Titre	20 - Immobilisations incorporelles - 1706 - Autorisation de programme 2017 - PLU et ETUDES - Projet de modification M1-R1 du Plan de Sauvegarde et de Mise en Valeur du Site Patrimonial Remarquable de Poitiers
-------	--

MODIFICATION M1-R1 DU PLAN DE SAUVEGARDE ET DE MISE EN VALEUR DU SITE PATRIMONIAL REMARQUABLE DE POITIERS

NOTICE DE PRESENTATION DE LA MODIFICATION M1-R1 DU PLAN DE SAUVEGARDE ET DE MISE EN VALEUR DU SITE PATRIMONIAL REMARQUABLE DE POITIERS

Site de la Trinité (plan D) :

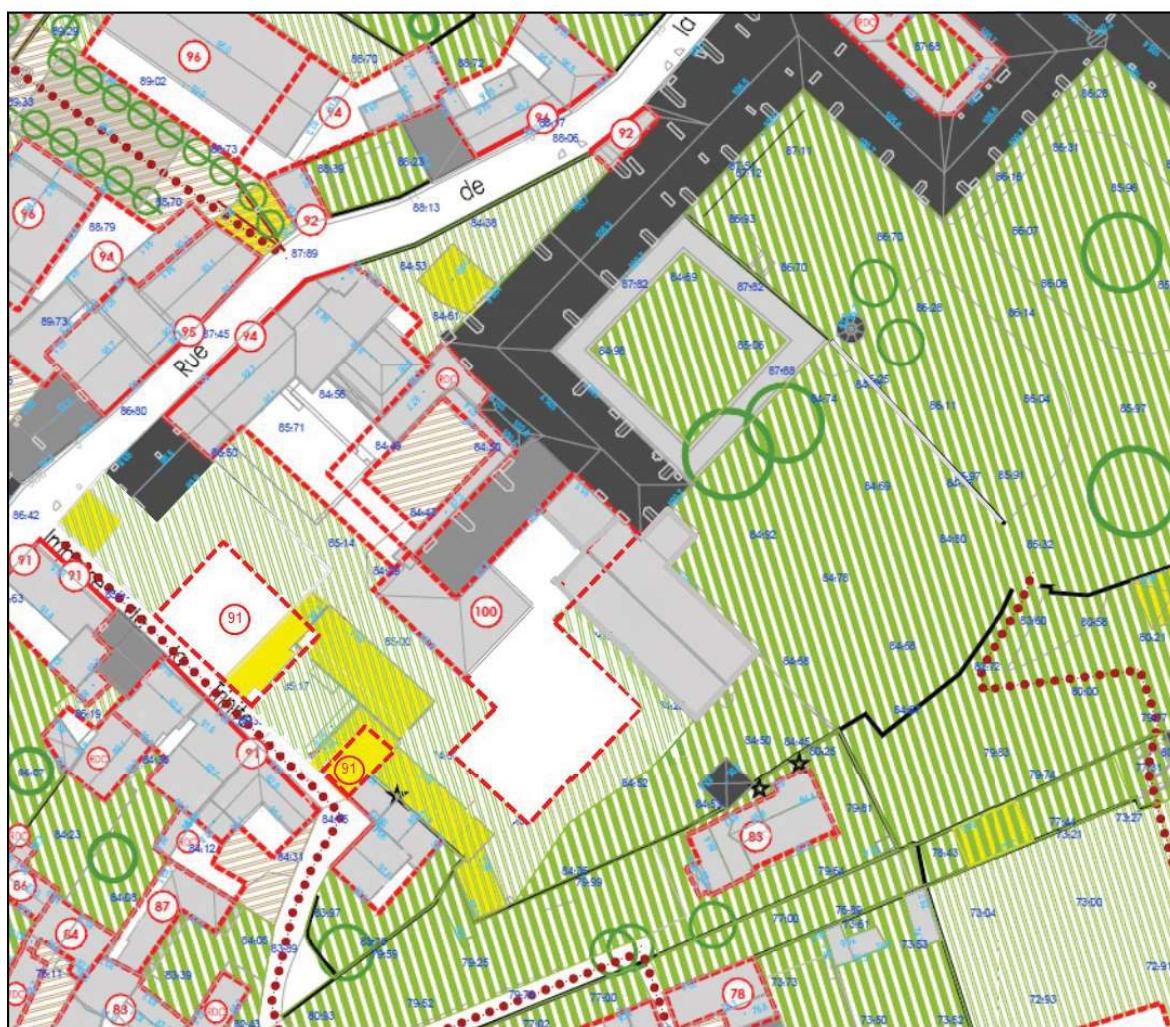
Il convient de revoir l'implantation des zones constructibles situées au nord-ouest du site en les massant et en les organisant dans une logique de composition des contours du parc. Cela implique de supprimer la protection de l'alignement planté qui n'appartient pas à la composition d'origine du jardin. Les bâtiments ont été conçus dès le départ avec une volonté de tenir pour l'ensemble une hauteur à l'égout du toit et des hauteurs de toiture très homogènes. Ce principe doit être prolongé pour les volumes à recomposer dans la partie nord-ouest du site où il conviendra de tenir une grande uniformité de hauteurs tant à l'égout et qu'au faîte des toitures.

Dans le même secteur, à l'angle de la rue et de l'impasse de la Trinité, le plan réglementaire a classé le clos en DV1 (jardin de qualité) et protégé le mur sur l'impasse. Il s'avère que le jardin est en fait une cour simplement gravillonnée et que le mur a déjà été en partie modifié. Il est donc proposé de classer la cour du clos en DV2, afin d'affirmer tout de même la volonté de la transformer en jardin et de déprotéger le mur.

Au milieu du parc, un mur a été protégé, alors qu'il contrevient à la composition d'origine du site. Il est proposé de le déclasser.

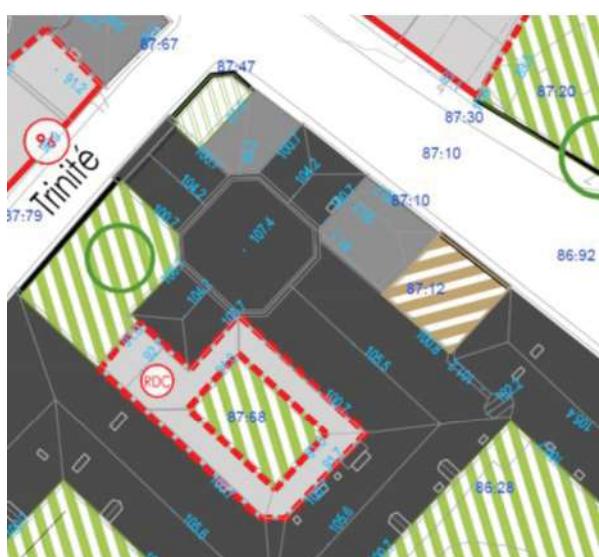
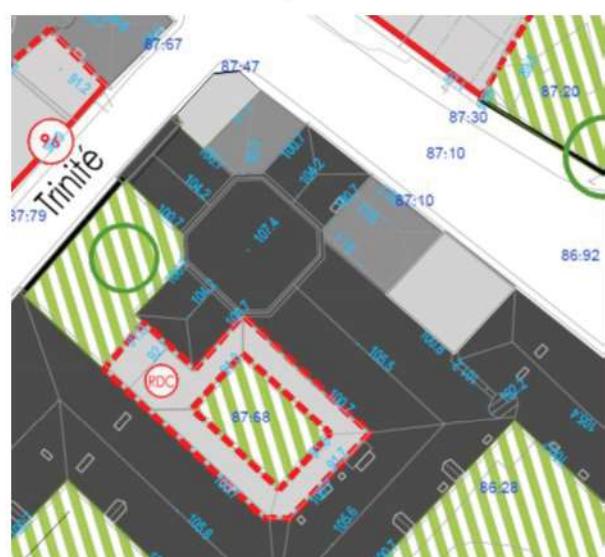
Deux erreurs sont à corriger entre la chapelle et la rue Saint-Pierre-Le-Puellier : deux petits espaces ont été repérés comme des cours alors qu'il s'agit d'espaces bâtis sans valeur patrimoniale. Ce bâti sera donc repéré en immeubles de type 4 (gris clair).

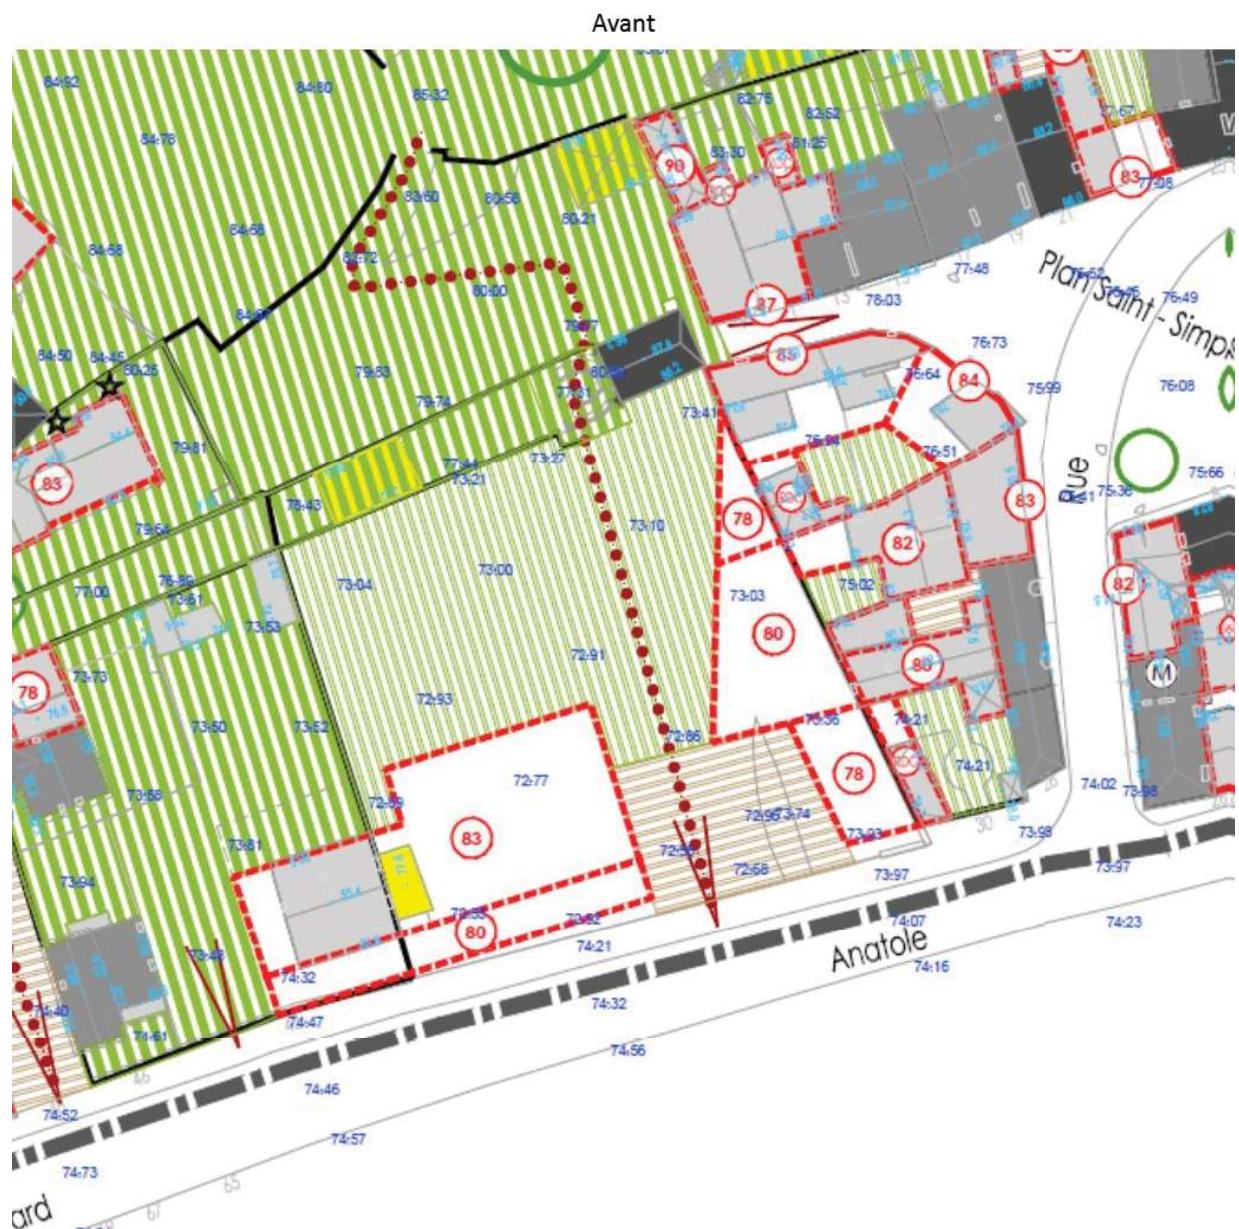
Afin de donner une vue frontale et complète de la chapelle et de l'escalier articulant le parc et la partie basse du site, le long du boulevard Anatole France, il convient de redéfinir la zone constructible en les redistribuant à l'arrière de la zone déjà délimitée.

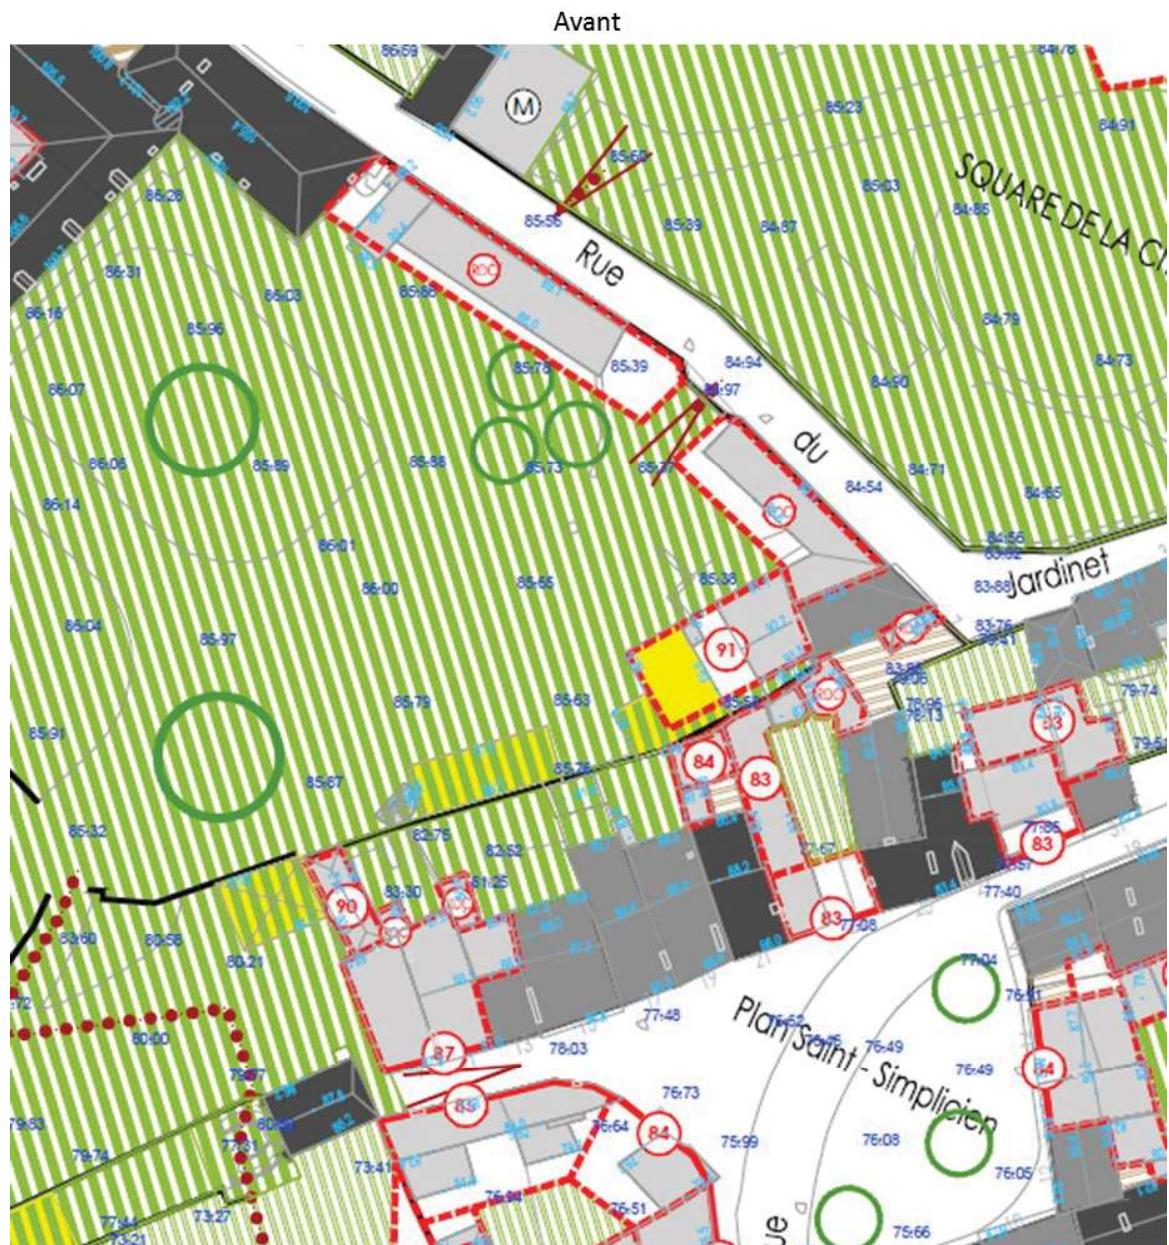
Afin de mieux articuler le parc et le bourg Saint-Simplicien, il convient de redéfinir la zone constructible en interdisant la constructibilité de la partie en amont le long de la rue du Jardin et en délimitant un îlot cohérent avec l'urbanisme ancien limitrophe. Le niveau de hauteur constructible est uniformisé à R+1 sur la partie haute de l'emprise constructible. Par ailleurs, l'administration pourra exiger la démolition du bâtiment situé au nord-ouest de l'accès au site car il ne présente aucun intérêt et interdit la réalisation d'un aménagement cohérent à cet endroit. Juste devant ce bâtiment, trois arbres remarquables à protéger sont repérés. En fait il n'y a que deux arbres remarquables, de plus grande ampleur que ce que laisse imaginer les cercles les figurant. Ces cercles sont donc redessinés et l'un d'eux est supprimé. L'alignement de tilleuls têtards situé dans ce secteur, actuellement non protégé, reste non protégé. Il pourra être supprimé et remplacé pour laisser place à un aménagement articulant mieux l'espace à dominante minérale d'accès avec le parc.

L'espace situé en entrée du site est à dominante minérale et est à dissocier réglementairement du parc. Il convient de le reclasser en DM2, puisqu'il s'agit actuellement d'un parc de stationnement.

Château d'eau de Blossac, rue Léopold Thézard (plan F) :

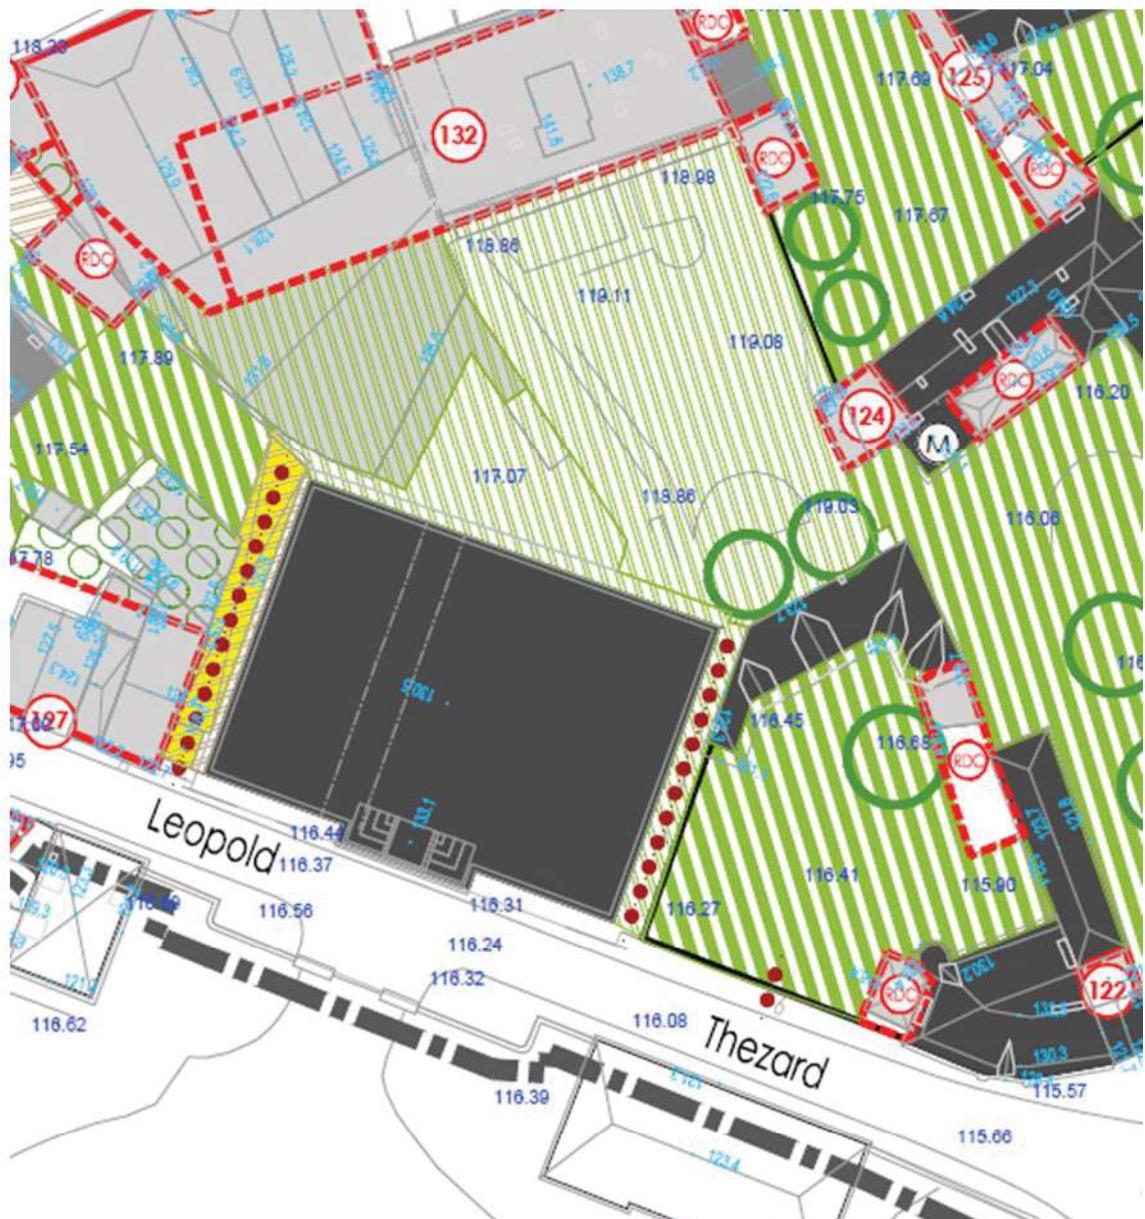
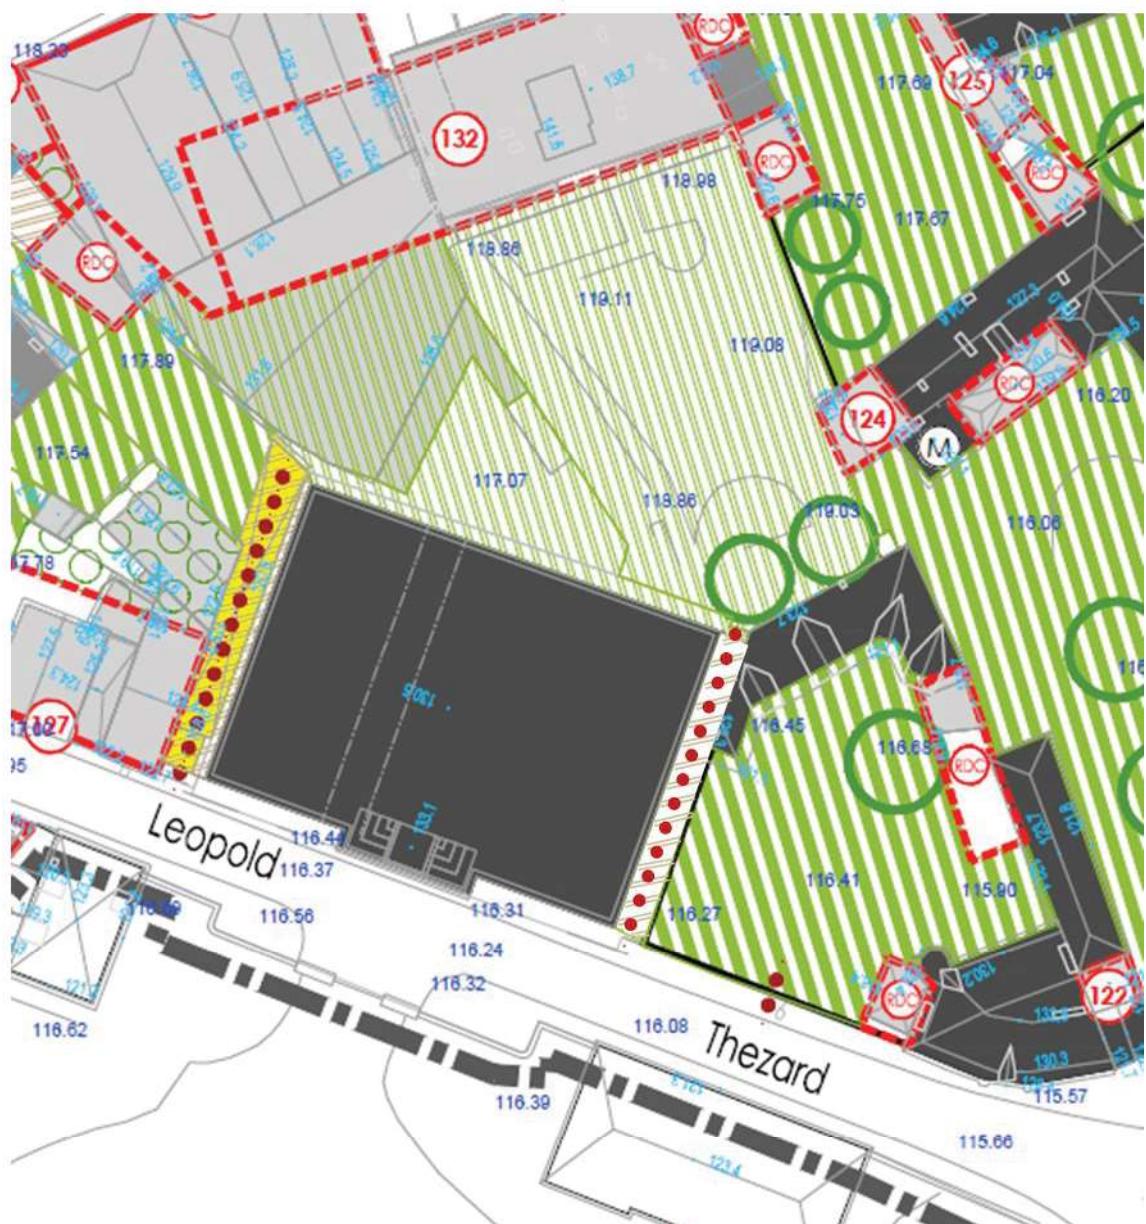
Les espaces de dégagement de part et d'autre du bâtiment sont classés en « Espace de dégagement à dominante végétale à améliorer ou à créer ». L'étroitesse des espaces, les difficultés d'accès et les ombres portées des bâtiments alentour (espaces toujours à l'ombre) rendent impossible des aménagements végétaux. Ils seront reclassés en DM2.

Collège Henri IV (plan E) :

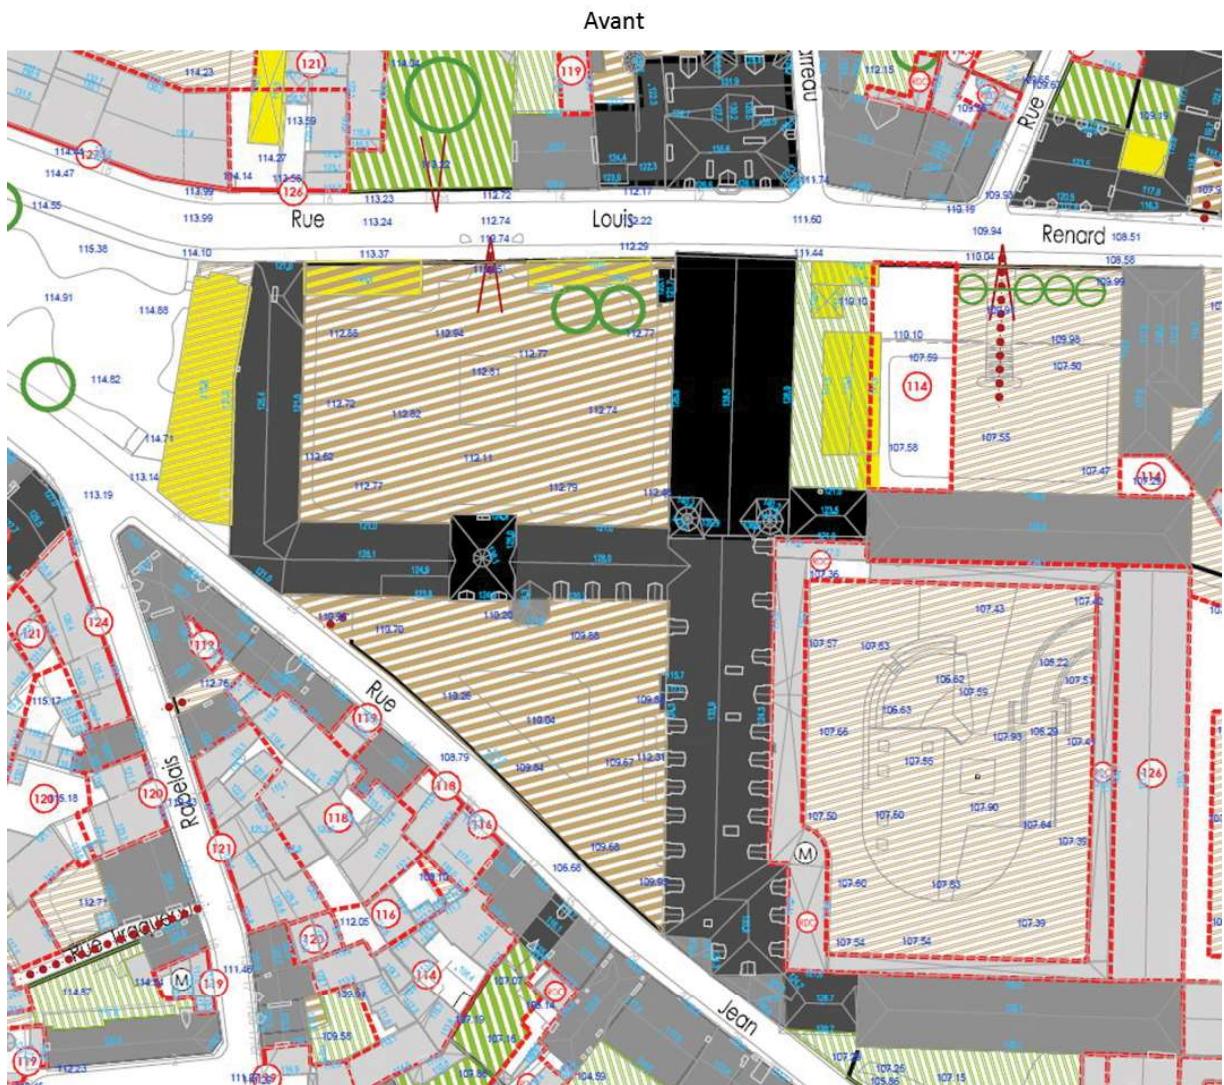
Sur rue Louis Renard, il convient de prévoir des possibilités de construction de long de la rue afin de pouvoir retrouver le principe d'origine d'un clos bâti. Le principe de la percée sur le bâtiment noble de fond de clos est conservé.

Le mur de soutènement actuellement protégé, situé au nord-est du bâtiment non protégé de la cour est pourrait être modifié ou supprimé à l'occasion de travaux d'extension du bâtiment. Il convient donc de le déprotéger.

59-61 boulevard du Grand Cerf (plan B) :

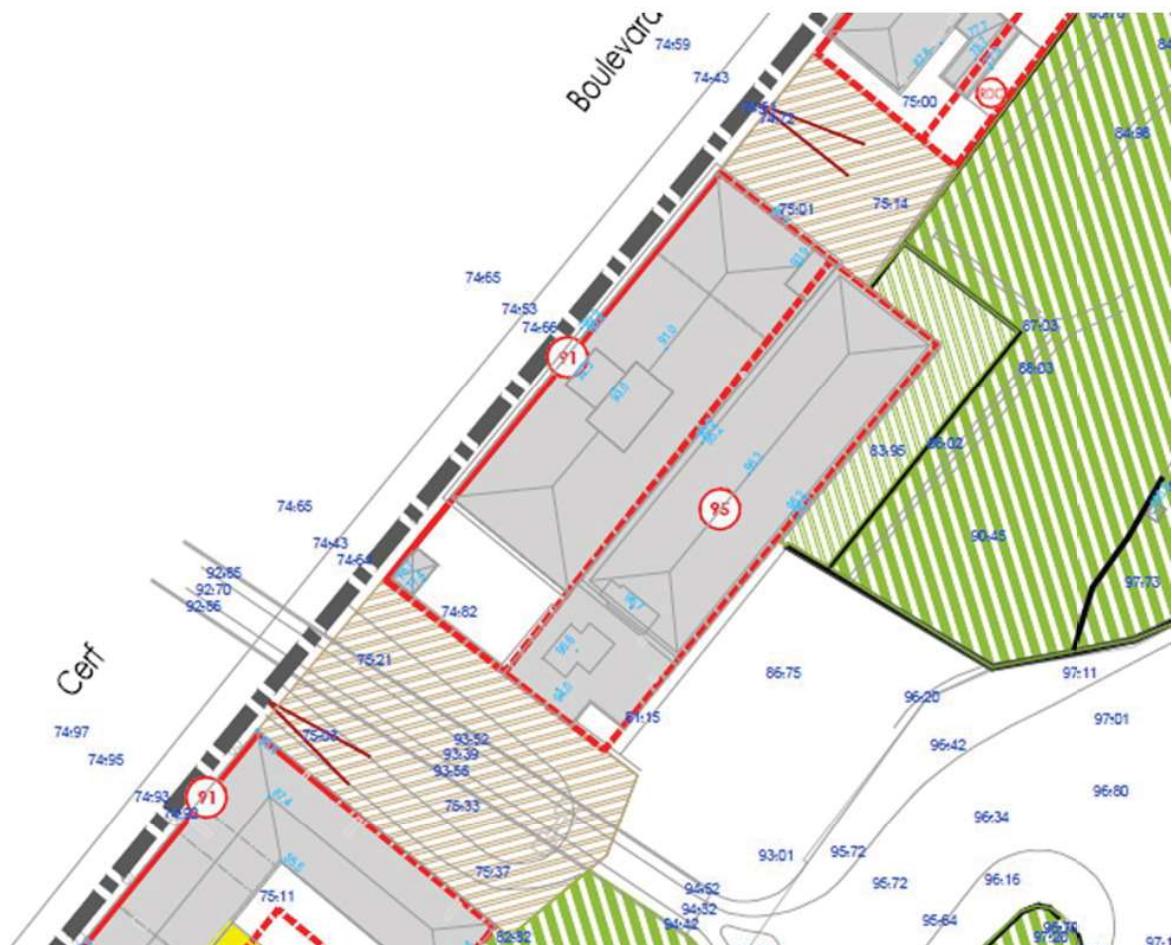
Le bâtiment technique donnant sur le boulevard présente une architecture remarquable. Il est proposé de le classer en type B. En outre, le système de ventilation et de climatisation est particulièrement disgracieux ; il convient donc de prévoir une modification adaptée en cas de travaux.

Lot + numéro de fiche + numéro de modification	Adresse	Prescriptions particulières
B05-45-M01	59 - 61 boulevard du Grand Cerf	Intégrer le système de ventilation et de climatisation dans le volume de toiture ou, à défaut, recomposer le volume de toiture pour rendre ces éléments invisibles depuis le viaduc Léon Blum notamment.
